Étude d'impact sur l'environnement et la santé publique / Demande d'autorisation unique du parc éolien de la Lichère (17)
Date: 11/02/2016
Pour: PAV de 10000 m²
Lieu: Parc éolien de la Lichère

Carte 79 : Plan de masse général du parc éolien de la Lichère

Objet : Déposition à l'enquête publique portant sur le projet de parc éolien sur la commune de Cherbonnières.

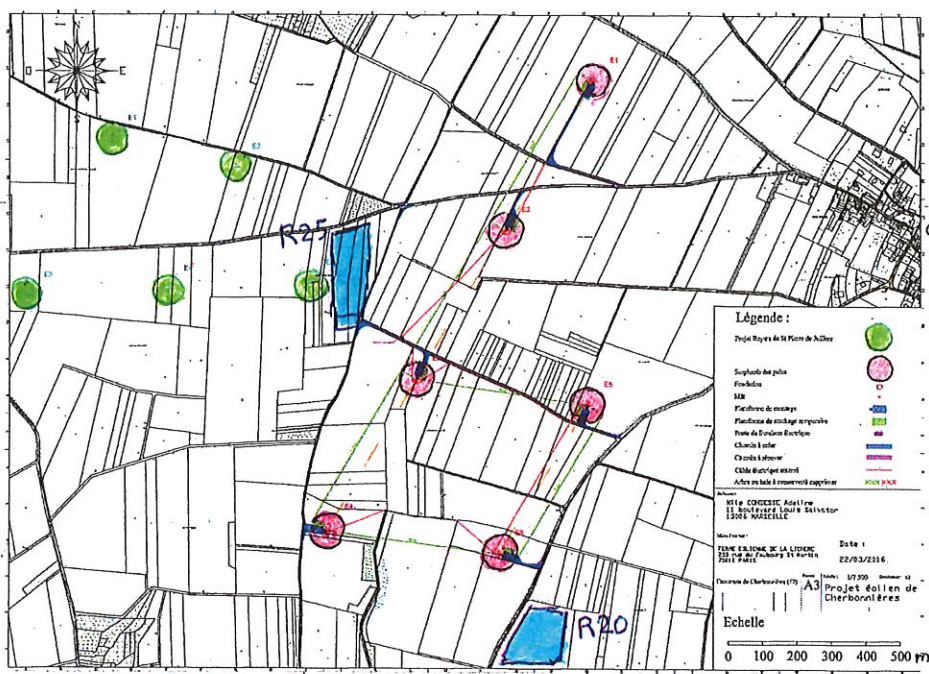
► Un projet de réserves d'eau, présenté par le Syndicat des réserves d'eau de Charente maritime, a été récemment présenté en enquête publique. Ce projet comprenait en particulier deux réserves situées sur le même territoire que le projet de la Ferme éolienne de La Lichère (cf pièce jointe – emplacement des réserves R20 et R25 par rapport au projet éolien de Cherbonnières).

Force est de constater que la zone d'implantation du projet éolien en cause est sensiblement la même que celle des réserves d'eau éliminées à juste titre. Les incidences éventuelles sur l'avifaune ne pourraient évidemment être que les mêmes, voire nettement supérieures en raison de la nature aérienne du projet.

La zone d'implantation des éoliennes est donc mal choisie en raison, en particulier, de la présence d'espèces d'oiseaux protégées au niveau national et européen. Comme le souligne la MRAe, l'implantation sur un site à moindre enjeux aurait été préférable.
